エクステリア事業部

アルミ材KC(ブラック)色追加・仕様変更のお知らせ

〈Tバー材 新旧比較 (例:BKC柱)〉

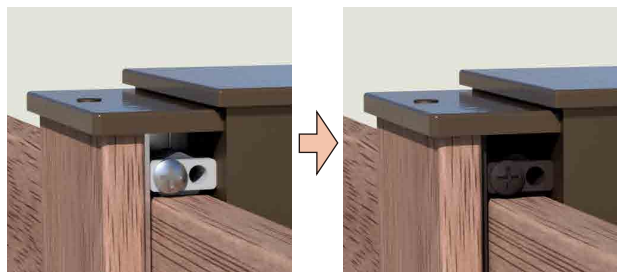
- ・TバーセットのTバー材は現状のSLCから、KCとUCに切り替わります。その際KC/BKC柱にはKC Tバーが兼用になります。
- ・Tバー用隙間コマは現状のグレーからKCとUCに切り替わります。その際KC/BKC TバーにはKC隙間コマが兼用になります。
- ・Tバー用のエンドバーは現行通り(BKC・UCのみ)となり、KC/BKC柱にはBKCエンドバーが兼用になります。
- ・笠木ベース材は現状通りBKCのみとなり、BKC/KC/UC柱にはBKCベース材が兼用になります。
